con la presente si inviano le Osservazioni contro il Progetto di un impianto eolico codice procedura ID\_VIP/ID\_MATTIM: 1269 denominato

"Pitigliano" ubicato nei comuni di Pitigliano (GR) e Sorano (GR) costituito da 20 (venti) aerogeneratori di potenza nominale 7,0 MW per un totale

**ID: Codice procedura (ID\_VIP/ID\_MATTM): 12691**

**“Progetto di un impianto eolico denominato “Pitigliano” ubicato nei comuni di Pitigliano (GR) e Sorano (GR) costituito da 20 (venti) aerogeneratori di potenza nominale 7,0 MW per un totale di 140,0 MW con relative opere connesse ed infrastrutture indispensabili”**

**Immagine 1. Vincoli ex art. 136 del CBC dal PIT della Regione Toscana e zona approssimativa dove è progettato l'impianto industriale.**

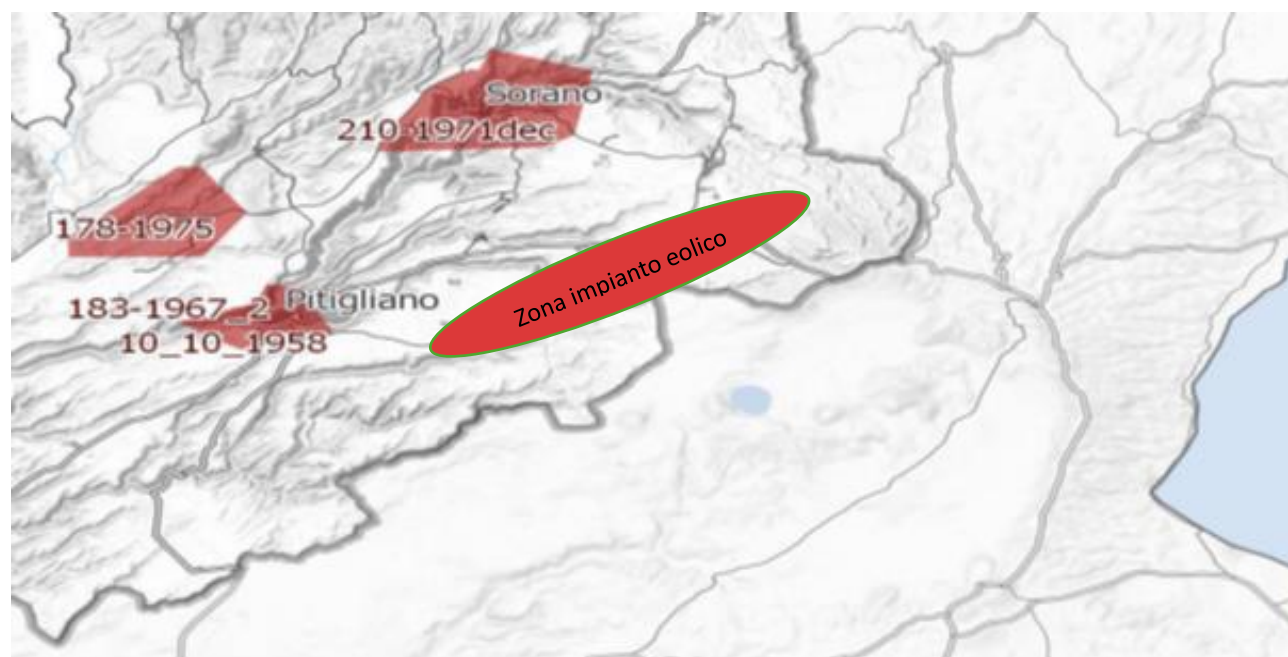
Al contrario si evidenzia che l'impianto eolico industriale citato non solo ricadrebbe con tutti e 20 gli aerogeneratori all'interno delle fasce di rispetto di 3 km di due vincoli paesaggistici di notevole interesse pubblico esistenti nella Regione Lazio e con una parte di essi nel vincolo paesaggistico del Centro abitato di Sorano ( GR) quindi in aree non idonee all'installazione di impianti di energia rinnovabile. Addirittura, alcuni aerogeneratori sarebbero ubicati a poche centinaia di metri dai perimetri dei due vincoli paesaggistici laziali ex art 136 del CBC.

*Inoltre, come sostiene la Proponente parte dell'impianto si verrebbe a trovare a 3,5 km dal centro abitato di Sorano. Infatti, tre degli aerogeneratori WTG 08, 09, 10 sono addirittura all'interno delle fasce di rispetto dei 3 km del suo vincolo paesaggistico di notevole interesse pubblico ex art 136 del CBC. Si evidenzia che così si crea*

un'ulteriore incompatibilità con la tutela del Paesaggio.

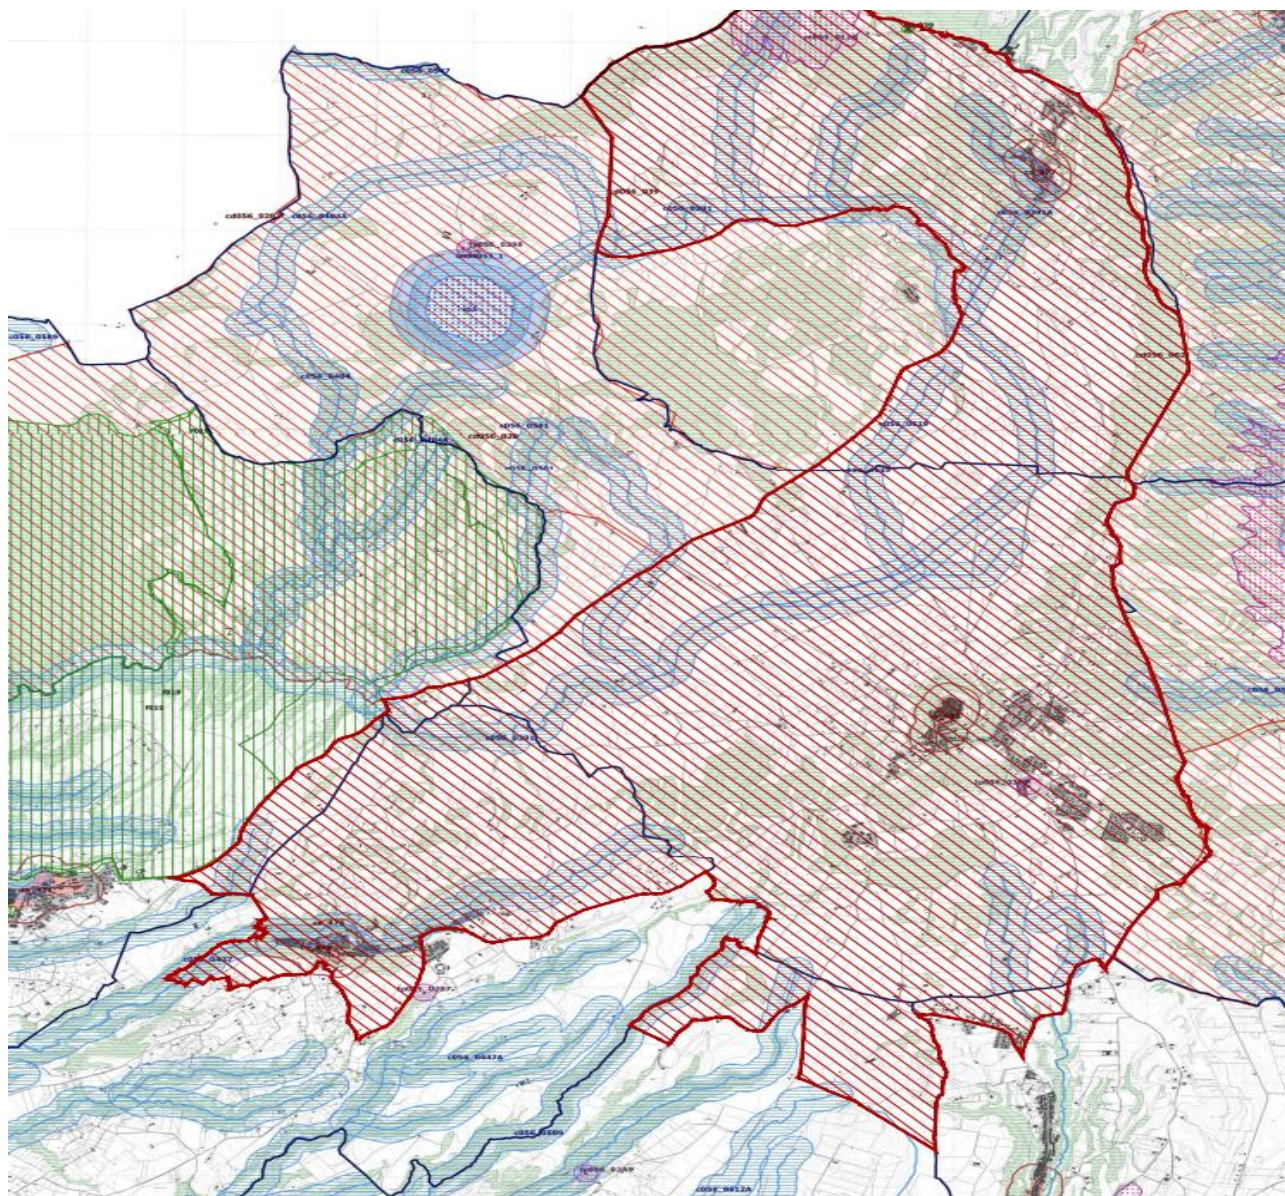
Come è illustrato nell'immagine si ribadisce che l'impianto industriale "Pitigliano" ricade completamente all'interno delle fasce di rispetto dei due vincoli di notevole

interesse pubblico e lambisce quelle di un terzo vincolo e quindi come affermato dal Consiglio di Stato nelle sentenze citate, l'impianto è insediato in area non idonea ai sensi dell'art. 20 comma 8 lettera c quater del D.Lgs. n. 199/2021 e ss.mm.ii al contrario di quanto sostiene la proponente.

**Immagine 3. Cumulo di una parte di impianti eolici, fotovoltaici e geotermici industriali in progettazione ed esistenti intorno all’eolico industriale “Pitigliano”.**

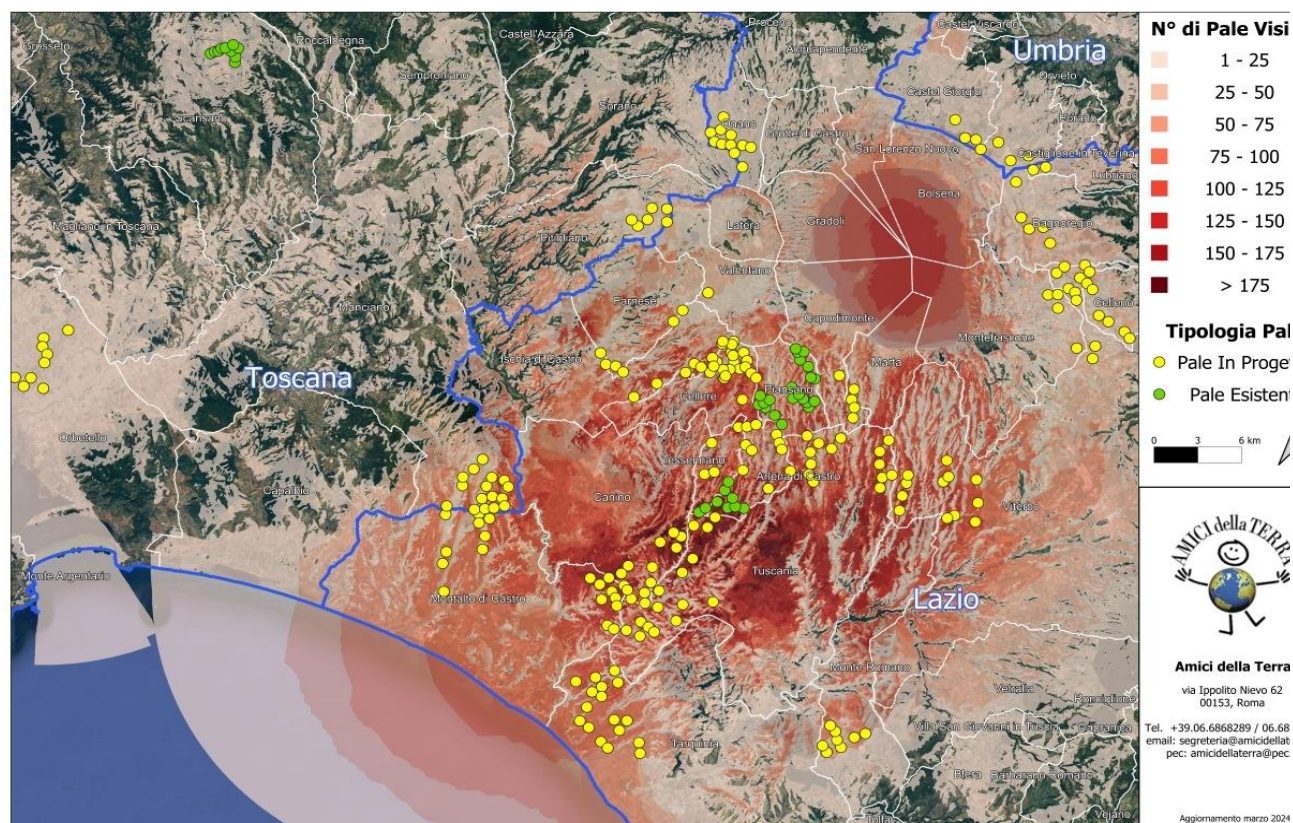
Beni Culturali “*Ambito paesaggistico, geologico e geomorfologico dell’orlo della caldera di Latera ...*” Non vengono nemmeno citati gli impianti eolici in progetto al MASE, il “Rempillo” (6 aerogeneratori) e un altro in verifica amministrativa di 14 aerogeneratori e 72, 6 MW. Ad oggi nei territori di Pitigliano, Sorano e in quello limitrofo potenzialmente potrebbero essere insediati 40 aerogeneratori alti 200 metri e larghi 170. Ma la proponente non cita neanche altri impianti che creerebbero il cumulo e quindi maggiore impatto. Infatti, sul territorio della “Città del Tufo” (Sorano e Pitigliano) impatterebbero anche l’impianto eolico “Montarzo” di Onano con 13 aerogeneratori con le dimensioni ricordate, l’altro eolico industriale nel territorio di Valentano con sette aerogeneratori (stesse dimensioni), gli impianti di Farnese con un minieolico di 3 Torri alte 60 metri già installate in località Poggio del Crognolo e l’impianto eolico industriale “Vallerosa” (7 aerogeneratori alti 200 metri e larghi 158 metri) in procedura VIA presso la Regione Lazio. Inoltre, altri impianti del minieolico già presenti a Valentano, Cellere e Piansano e due progetti eolici industriali con le stesse dimensioni (200 m x 170 m) nel Comune di Ischia di Castro. La valutazione del cumulo non prende neanche in considerazione gli impianti industriali di fotovoltaico e agrivoltaico in progetto a Farnese, Valentano, Ischia di Castro, Cellere. L’impianto geotermico in procedura Via al MASE, progettato nella Caldera di Latera. Quindi è stata effettuata una valutazione del potenziale impatto cumulativo non veritiera a dispetto di quanto affermato dalla proponente che sostiene di aver preso in considerazione uno spazio di 10 km intorno al suo impianto per gli impatti che si creerebbero.

Concludendo, in considerazione dell'eventuale installazione dell'impianto eolico industriale “Pitigliano” che si caratterizzerebbe come elemento avulso da ogni singolo elemento del contesto economico, storico, culturale, paesaggistico, naturalistico ed identitario e in ragione di tutte le “esternalità negative” che causerebbe anche sulla vocazione agricola e turistica del territorio, si ribadisce la richiesta di diniego dell'autorizzazione alla sua installazione.

#### **OSSERVAZIONE N.12**

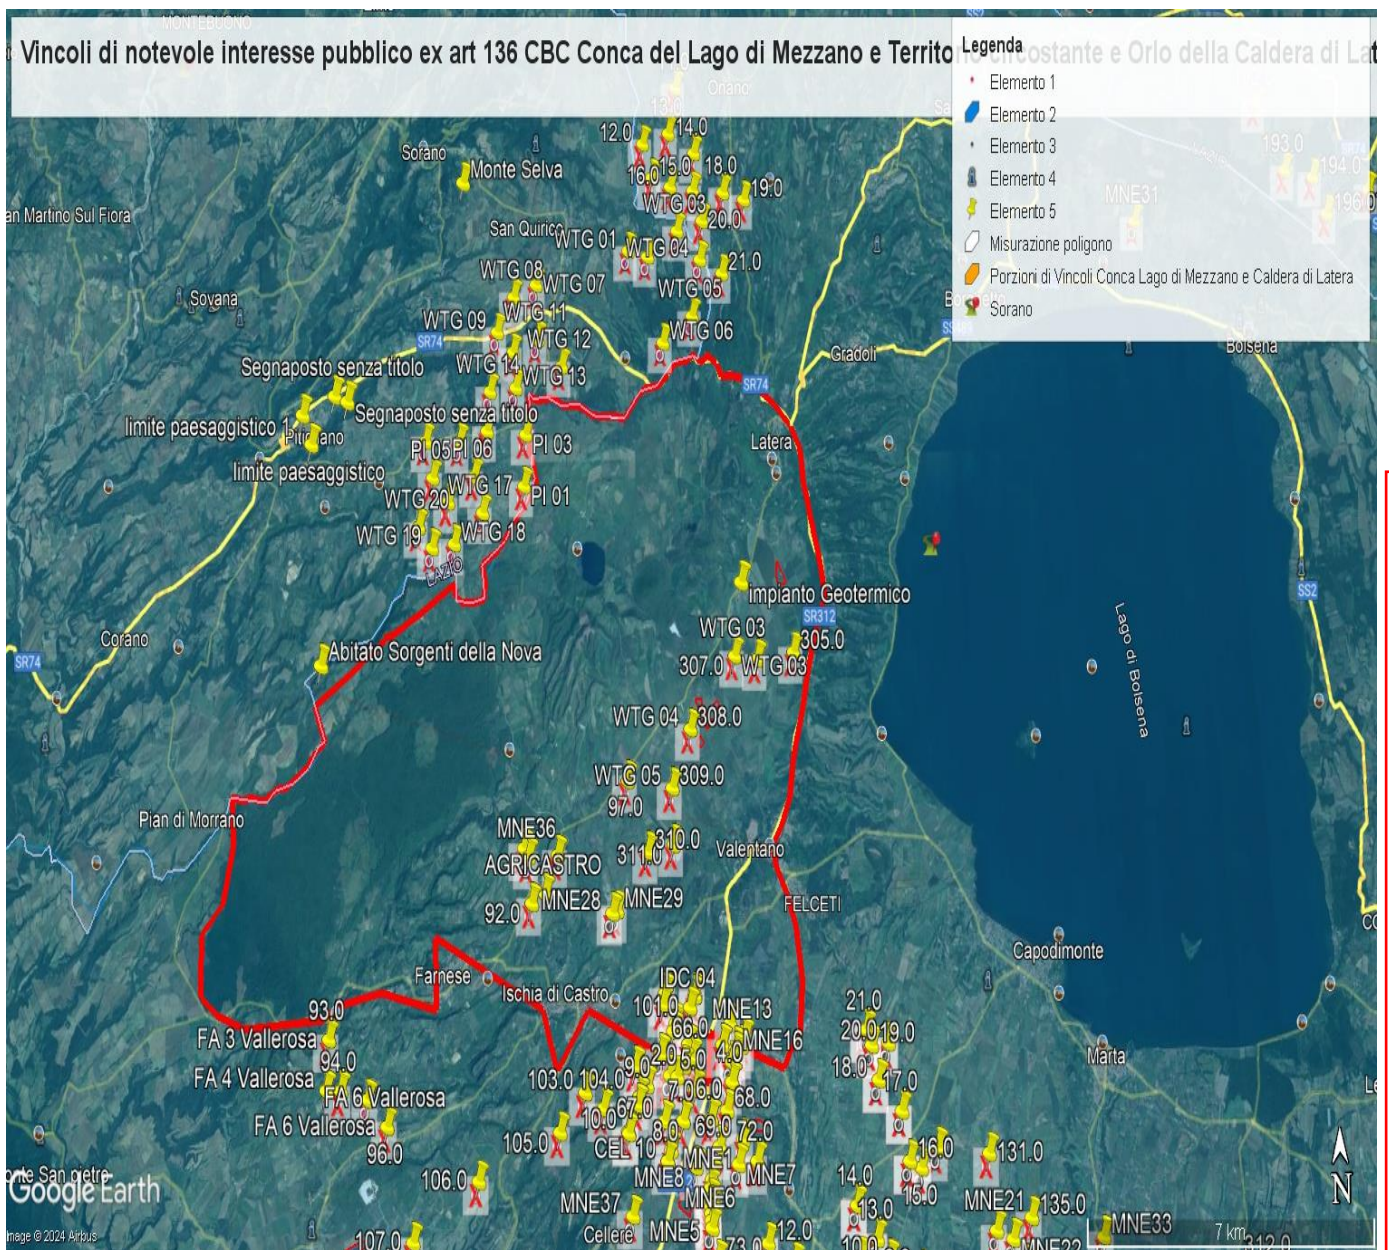
- 1) Lo studio presentato dal proponente nel "Report anemologico" si è basato su dati di parametri meteorologici estratti da un modello di rilevamento virtuale Virtual Met Mast (Vortex ERA - 5 series). Lo studio non riporta che tale modello sia stato validato con misure in sito. Una validazione del modello con misure rilevate sul posto per almeno un anno/ un anno e mezzo dovrebbe essere necessaria per garantire l'accuratezza della produzione energetica stimata.

- 2) Lo studio presentato nel "Report anemologico" riporta valori incoerenti di produzione energetica lorda e netta.
  - a. Nel paragrafo 5.2, Energy calculation, si stabilisce che usando il software Open Wind e il Wake Model Deep Array Eddy Viscosity, la produzione lorda dell'impianto risulta essere di 146,97GWh/anno, la produzione netta 143,59GWh/anno.
